**OGGETTO:** [ID\_VIP: **10931**] Istanza per il rilascio del provvedimento di VIA ai sensi dell'art. 23 del D.Lgs. 152/2006, relativa al progetto per la realizzazione di un impianto eolico denominato "Serra di Mele", costituito da 6 aerogeneratori di potenza unitaria pari a 6,6 MW, per una potenza complessiva di 39,6 MW, da realizzarsi nel Comune di Altamura (BA), incluse le relative opere di connessione alla RTN ricadenti anche nel Comune di Gravina in Puglia (BA).

**Riscontro osservazioni pervenute dall'Associazione culturale ETS "Centro Studi Torre di Nebbia"**

**PARCO EOLICO SERRA DI MELE**

**RISCONTRI ALLE OSSERVAZIONI PERVENUTE**

Figura 1 - Inquadramento area di studio MOPR e relative distanze tra gli aerogeneratori e la via Appia.

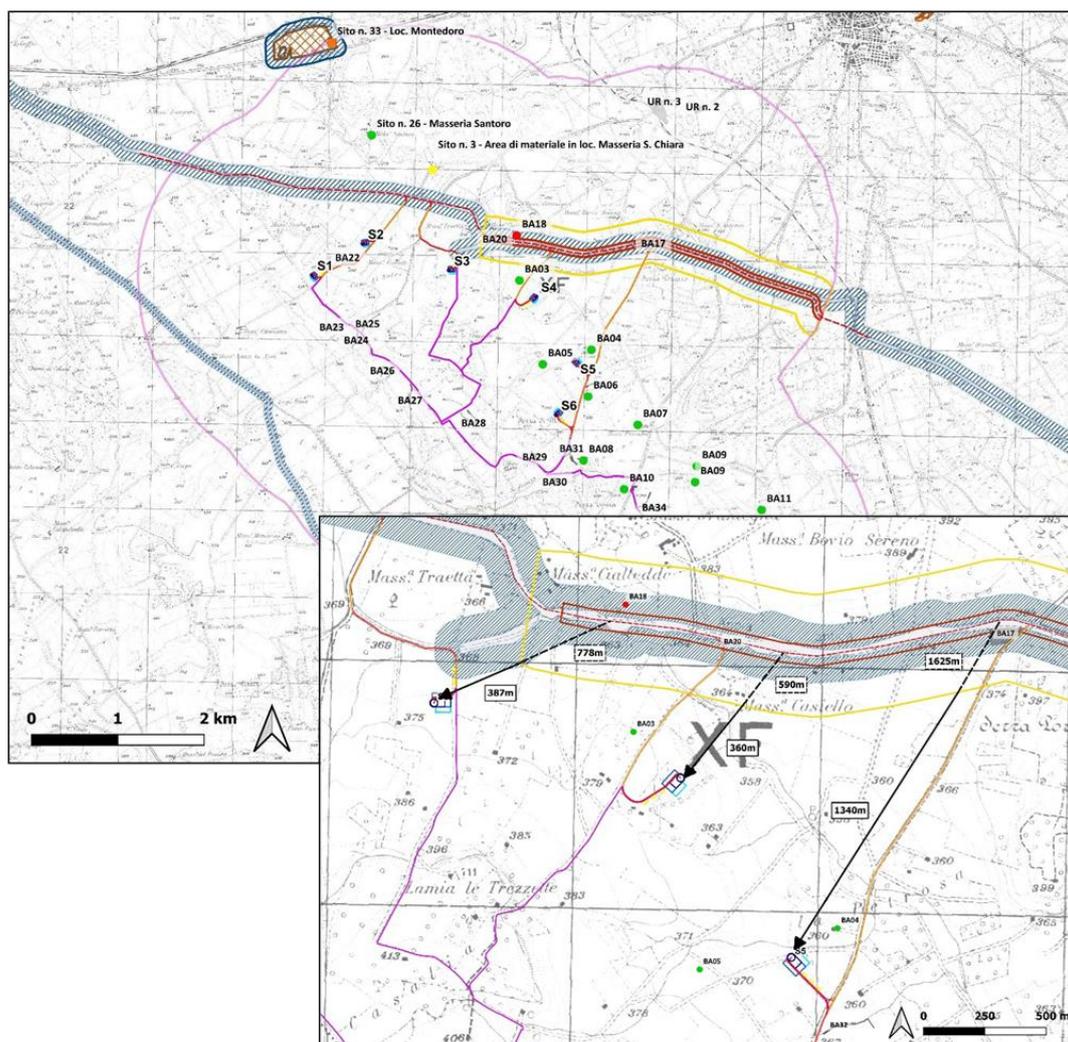
### 2.1 OSSERVAZIONE N. 1: LA VIA APPIA E LA PROPOSTA DI CANDIDATURA UNESCO: INTERFERENZE CON IL PARCO EOLICO "SERRE DI MELE".

Riguardo all'osservazione in oggetto, secondo la quale il progetto *“interferisce con un bene candidato UNESCO arrecando seri danni paesaggistico-ambientali”*, nel rilevare come le tracce dell'antico percorso storico tutelato (tratturo Melfi-Castellaneta sottoposto a vincolo con D.M. 22-12-1983), siano state, nel tratto in esame, per lo più obnubilate dall'allestimento della esistente Strada Provinciale 27, si precisa che di fatto non sussistono interferenze (Figura 1) dirette né con la zona tampone (in giallo) né con l'area propria della candidatura della Via Appia (in rosso), se non per alcuni tratti di nuova viabilità o viabilità da adeguare: “si tratterà di opere minimali di rimozione temporanea di cordoli, cartellonistica stradale e *guard rail*, che saranno prontamente ripristinati una volta concluse le attività di trasporto, nonché, se indispensabile, di locali e limitati spianamenti e taglio di vegetazione presente a brodo strada” (cfr. R2R-WSDM-RC2-5 pag.2 o Template Ministeriale QGIS).

Figura 2 - Stralcio della carta di visibilità e copertura del suolo (cfr. R2R-WSDM-RC2-2 o Template Ministeriale QGIS).

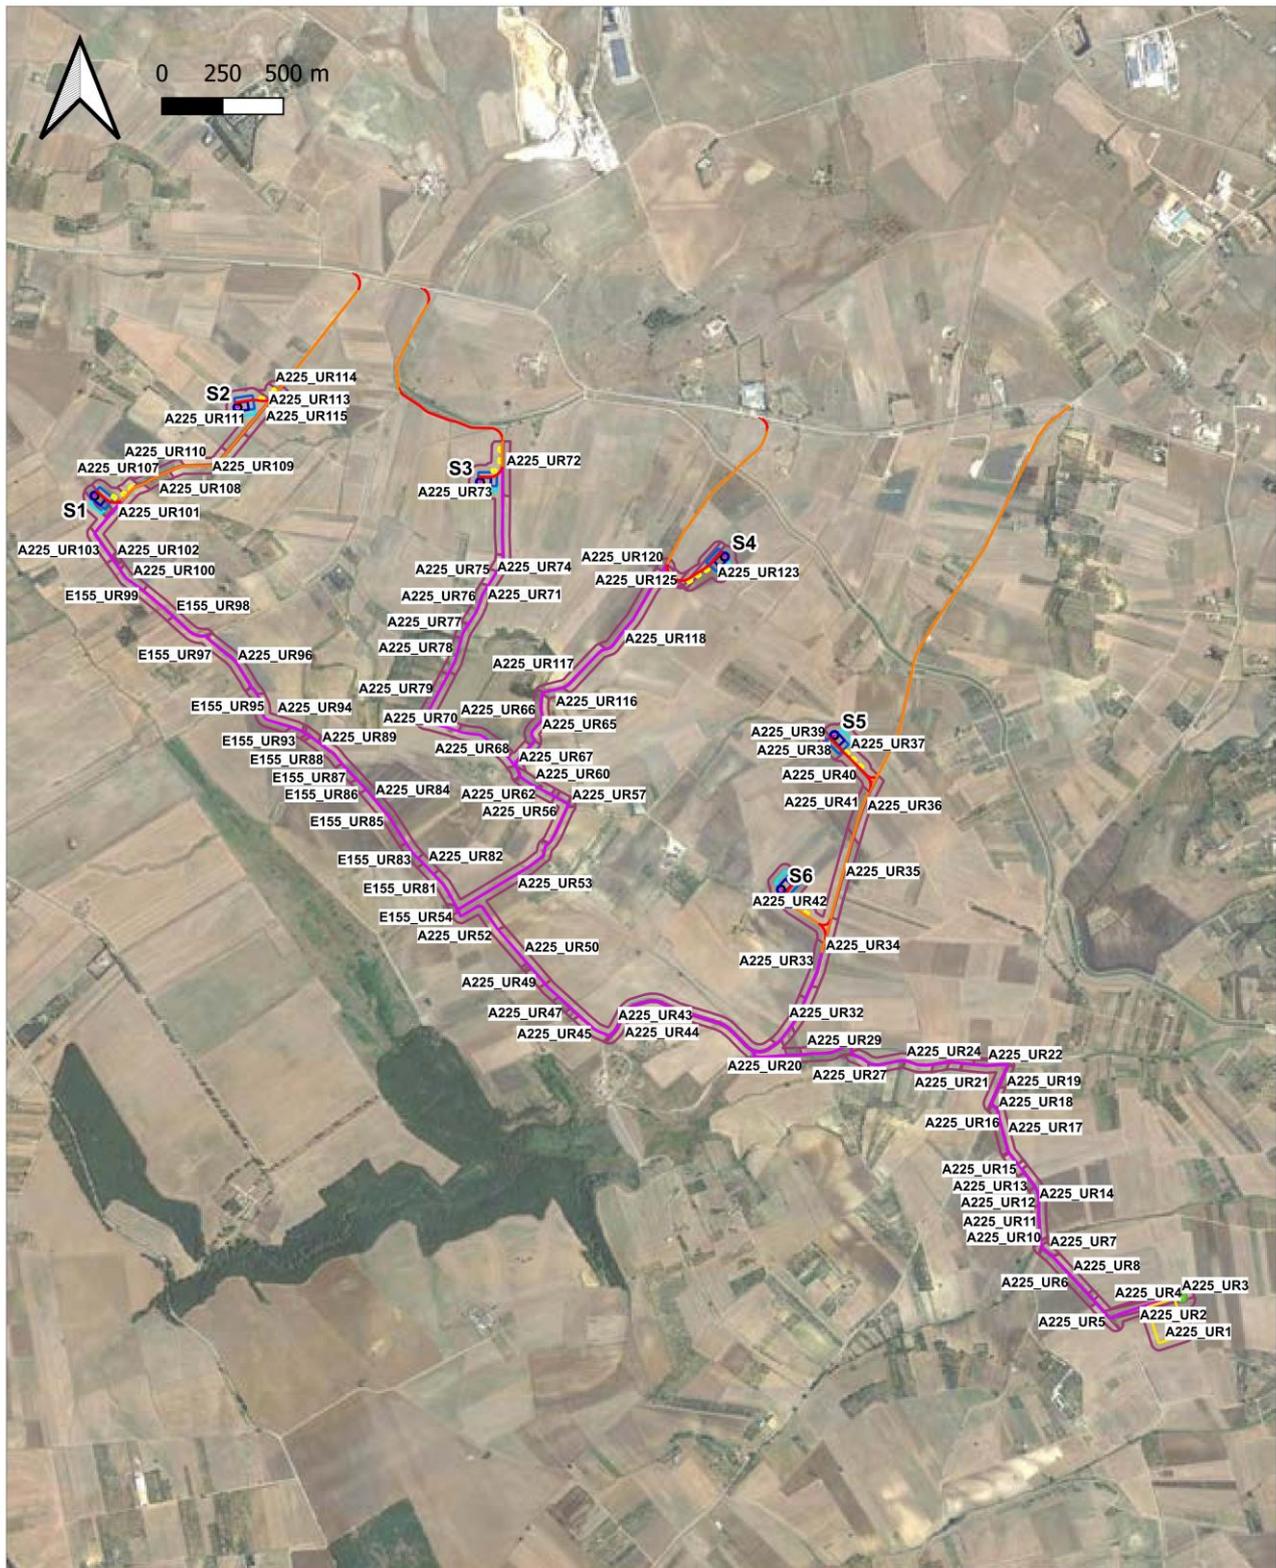
## **2.2 OSSERVAZIONE N. 2: L'ALTO RISCHIO DI IMPATTO STORICO-ARCHEOLOGICO DELL'AREA INTERESSATA DALL'IMPIANTO.**

Riguardo alla riferita mancanza di “una ricognizione di campo accurata che restituisca la realtà dei luoghi” si precisa che la ricognizione di superficie è stata effettuata nel mese di novembre 2023, periodo ideale per le attività sul campo, con un buffer di 60m a cavallo delle opere. Diverse UR (unità ricognitive) erano adibite a coltivazioni di ulivi, frutteti, vigneti e mandorli libere da recinzioni fisse, che allo stato attuale della survey non ha restituito alcun tipo di evidenza materiale o architettonica di tipo archeologico. Tuttavia, è stato possibile ricognire gran parte del suolo interessato dalle lavorazioni, del quale una parte ha una visibilità nulla o scarsa in quanto terreno argilloso e con grandi zolle di terra che non permettevano una visione completa del suolo, altre aree, con visibilità sufficiente, buona e ottima, sono state ricognite con andamento bustrofedico e a maglie strette con una distanza di circa 15 m tra ciascun operatore (cfr. R2R- WSDM-RC2-3 o Template Ministeriale QGIS).

Figura 3 - Indicazione della distanza dell'aerogeneratore S1 e del cavidotto dalla segnalazione e del buffer di ricognizione (in violetto).

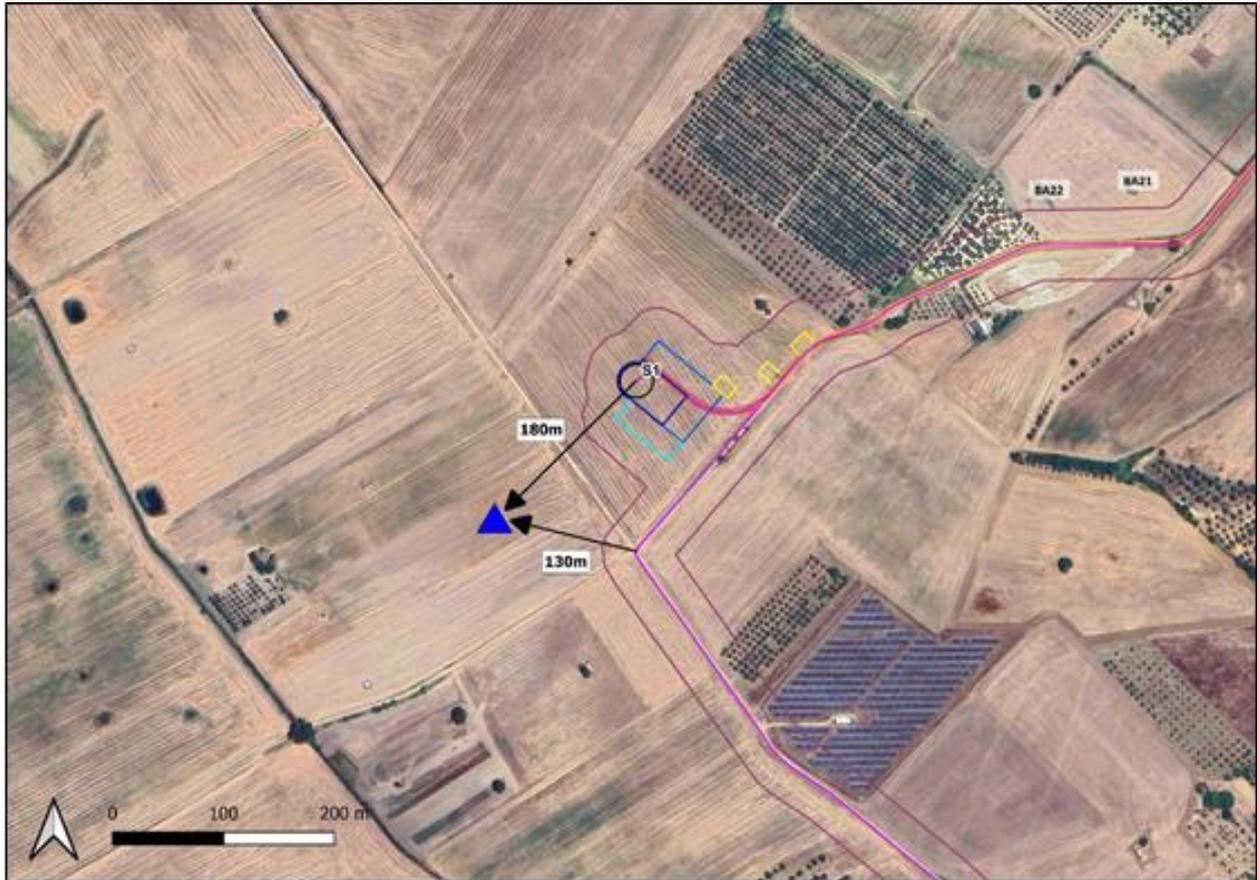
Riguardo invece alla paventata presenza “*nei pressi della pala S1 di un esteso caseggiato di epoca imperiale*” si precisa che esso non è stato rilevato in nessuno degli strumenti utilizzati per la redazione della carta delle presenze archeologiche.

Ad ogni buon conto, il sito non sarebbe comunque rientrato nell’ambito della valutazione di rischio VRD relativo perché non interferente con le opere (Figura 3). Avrebbe potuto essere inserito come sito noto nella valutazione del potenziale dell’area VRP al pari di siti (BA04-BA05-BA06-BA08-BA10-BA13, BA21, BA22) che, anche se non interferenti con le opere, hanno suggerito una valutazione di potenziale dell’area di grado medio (cfr. R2R-WSDM-RC2-4-5 o Template Ministeriale QGIS).

Figura 5 Rapporti del progetto con il reticolo idrografico

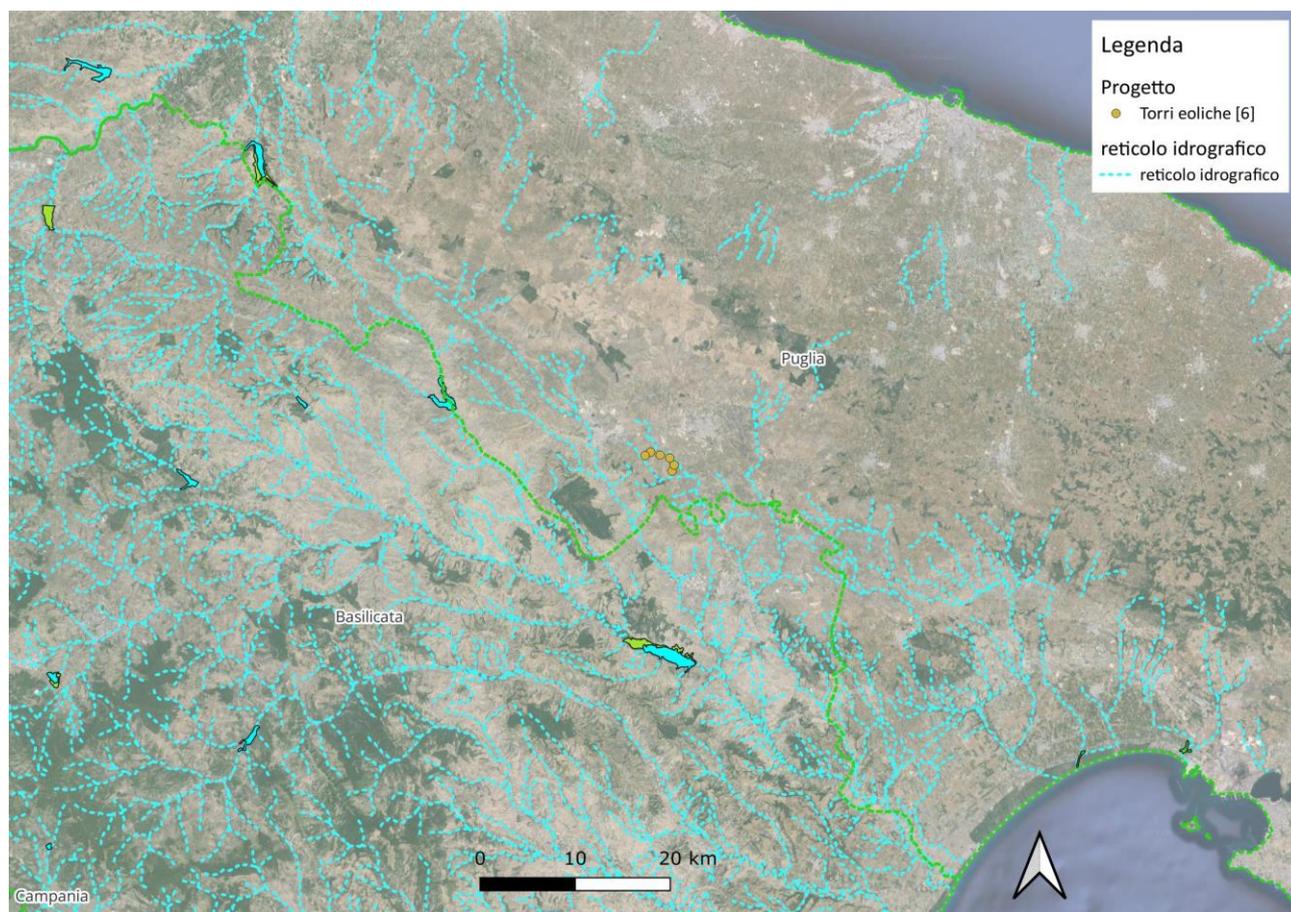
## **2.7 OSSERVAZIONE N. 7: LA RETE ECOLOGICA REGIONALE**

appare allo stato attuale un'area interamente occupata da canneto a cannuccia di palude *Phragmites australis*, ma non si rilevano superfici di acqua libera o sponde umide, importanti per la sosta e l'alimentazione della maggior parte delle specie acquatiche (anatre, limicoli). Restano specie legate alle aree di canneto (es: aironi, cannaiole) per le quali, almeno in base alla bibliografia disponibile in area vasta, non si riscontrano concentrazioni di specie d'interesse conservazionistico-scientifico, che al più possono interessare l'area con il passaggio di singoli individui. D'altronde, le conoscenze bibliografiche sul territorio dell'Alta Murgia, (compresi i dati richiamati raccolti della Lipu, sebbene non si riportano indicazioni bibliografiche e quindi risulta difficile rispondere nel merito), per quanto di nostra conoscenza, riguardano specie di avifauna (soprattutto rapaci) non strettamente legate alla presenza di aree umide (Grillaio, Nibbio reale) e anzi tipiche di ambienti steppici mediterranei, e dei quali si è ampiamente tenuto conto nello studio di incidenza e per i quali è in corso un monitoraggio in campo della durata di un anno che terminerà in settembre 2024. Infine, guardando la distribuzione sul territorio dei principali corsi d'acqua e aree umide, si nota come l'area di progetto risulta del tutto marginale rispetto ad esse (figura seguente) e che i principali invasi (lago di San Giuliano, Serra di Corvo, Invaso del Locone) siano a diverse decine di km di distanza dal progetto e collegate da corsi d'acqua altrettanto distanti e che non vengono interessati dal progetto.

Figura 7 – Inquadramento spaziale delle opere in progetto rispetto alle aree non idonee individuate dal Regolamento Regionale 30 dicembre 2010, n. 24

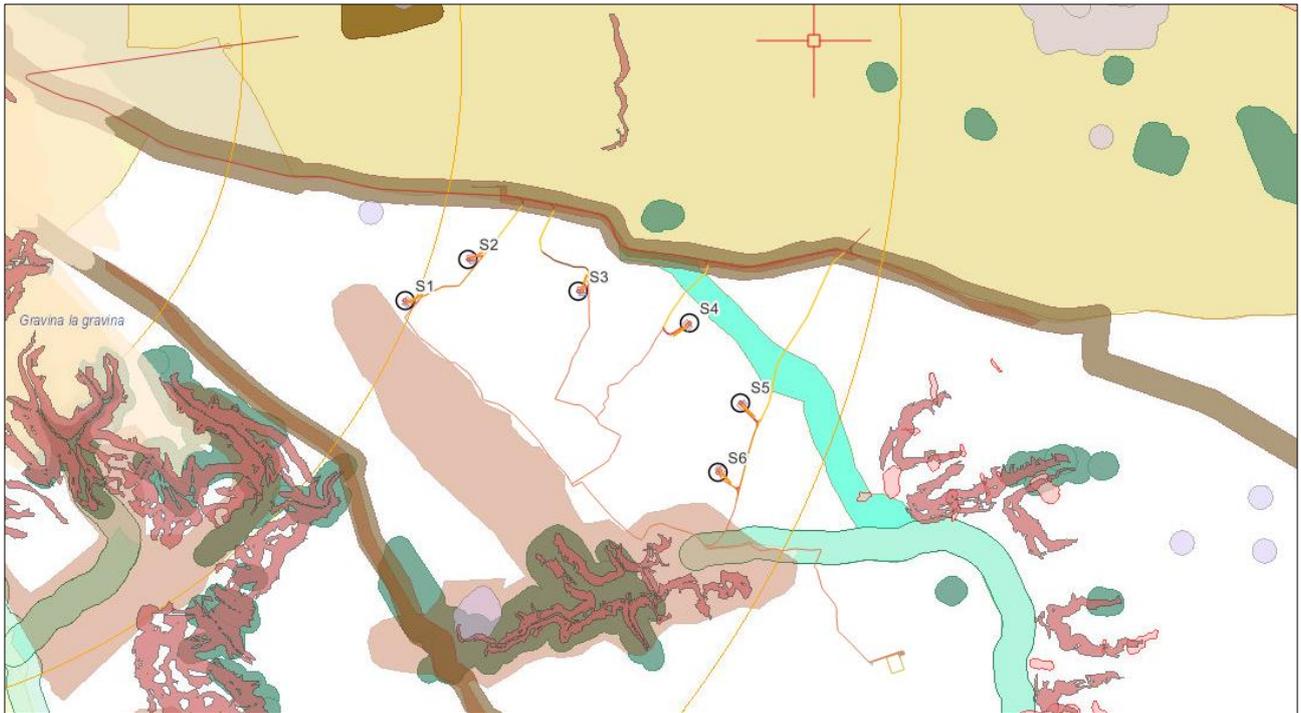
## 2.8 OSSERVAZIONE N. 8: CONTRASTO CON IL RR 24/2010

Riguardo ai rapporti spaziali tra l'impianto e le aree non idonee individuate dal Regolamento Regionale 30 dicembre 2010, n. 24, recante puntuale individuazione di aree e siti non idonei alla installazione di specifiche tipologie di impianti alimentati da fonti rinnovabili nel territorio della regione Puglia, si precisa che il progetto in esame non presenta nessuna sovrapposizione con tali aree per tutte le opere relative alla realizzazione di fondazioni, piazzole di esercizio, di cantiere e area di cantiere e trasbordo.

Si nota che, come evidenziato negli elaborati depositati, solo piccole porzioni delle opere di supporto all'impianto presentano sovrapposizioni spaziali con le aree non idonee.

In particolare, nel seguito si esaminano puntualmente le sovrapposizioni cartografiche di limitate porzioni di viabilità temporanea e in adeguamento, e di una porzione del cavidotto, con le categorie delle aree non idonee.
